**ARRÊTÉ DU 07 DEC. 2018**

**ARRÊTÉ PRÉFECTORAL D'ENREGISTREMENT**

**Installations Classées pour la Protection de l'Environnement**

**Société GIE DESCARTES à Blanquefort**

Annexe 2

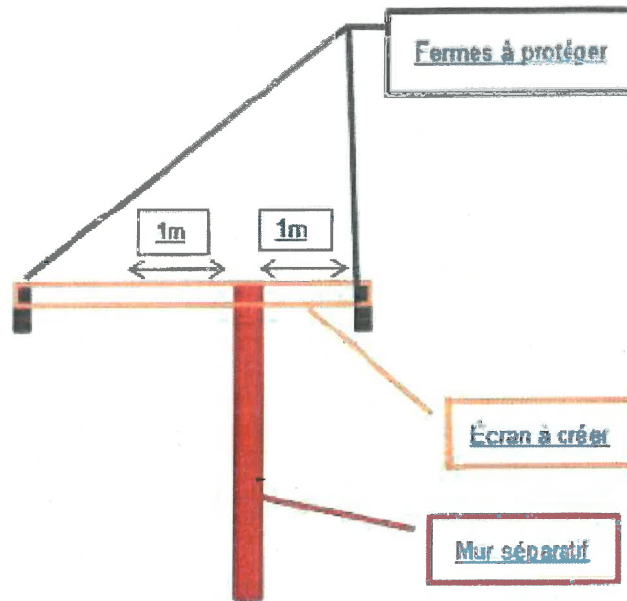
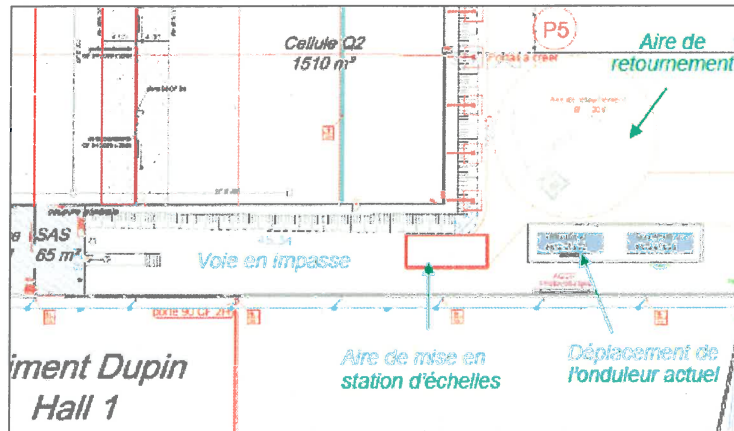
- Mise en place d'écrans coupe-feu en sous-face de toiture de chaque côté du mur coupe-feu jusqu'à la ferme de structure suivante avec protection des éléments de structure afin de classer les différents éléments R120 et EI120 (voir annexe 2);
- Protection de la structure de la mezzanine passant à travers le mur coupe-feu ;
- Remplacement de la cloison s'appuyant sur les murs coupe-feu par une cloison EI 60 sur une longueur minimale de 4m de part et d'autre du mur ;
- Remplacement du bardage double peau latéral sur 1m au minimum de part et d'autre du mur par une façade REI 60 ;
- Protection de la charpente et des murets en béton sur lesquels sont fixés les murs coupe-feu avec des isolations et protection permettant de garantir le caractère REI 120 des murs coupe-feu.

- Création d'écrans de protection en sous-face de toiture comme pour le hall 1 ;
- Remplacement du bardage double peau latéral sur 1m au minimum de part et d'autre du mur par une façade REI 60.
